SPECYFIKACJA WARUNKÓW ZAMÓWIENIA Budowa Centrum Kultury w Dynowie – etap I

Nr sprawy: SG. 271.4.2026

WYJAŚNIENIA TREŚCI SWZ (ODPOWIEDŹ ZAMAWIAJĄCEGO NA ZADANE PYTANIA WYKONAWCÓW)

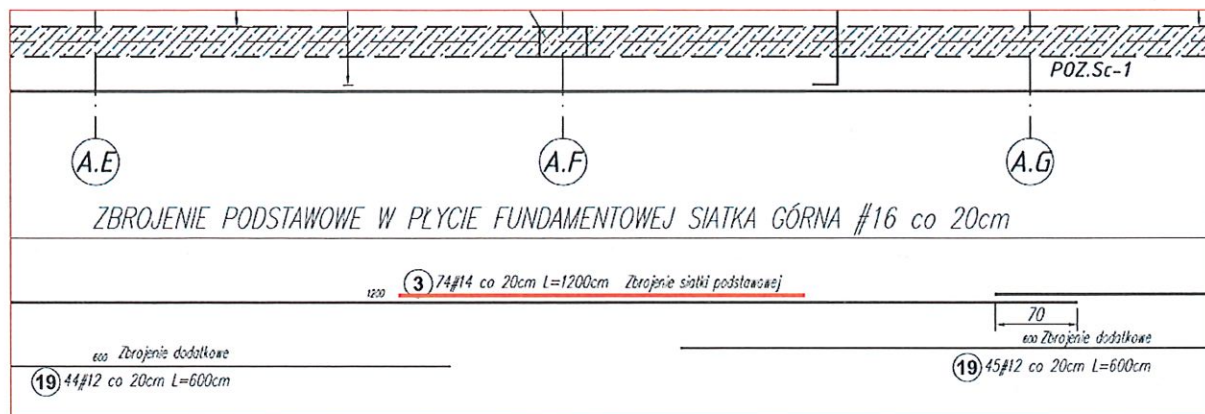
„Proszę o sprostowanie rozbieżności w ilości stali zbrojeniowej występujących pomiędzy zestawieniem stali a przedmiarem. Przykładowo rysunek K60 Projektu wykonawczego konstrukcji zbrojenie górne płyty fundamentowej, na rysunku wskazano zbrojenie podstawowe w płycie określone jako $\phi 16$ co 20 cm natomiast w zestawieniu pręty o tej średnicy nie występują w dostatecznej ilości. Proszę o skorygowanie zestawienia stali oraz pozycji przedmiarowych”

Na rysunku omyłkowo wskazano wartość #16 jako zbrojenie siatki górnej. Należy zauważyć, iż informacja ta podana jest wyłącznie w ogólnym opisie pozycji, natomiast poprawna wartość, tj. #14, występuje zarówno w zestawieniu stali, jak i na szczegółowych rysunkach zbrojenia znajdujących się poniżej przytoczonego w pytaniu fragmentu.

W załączeniu skorygowany rysunek.
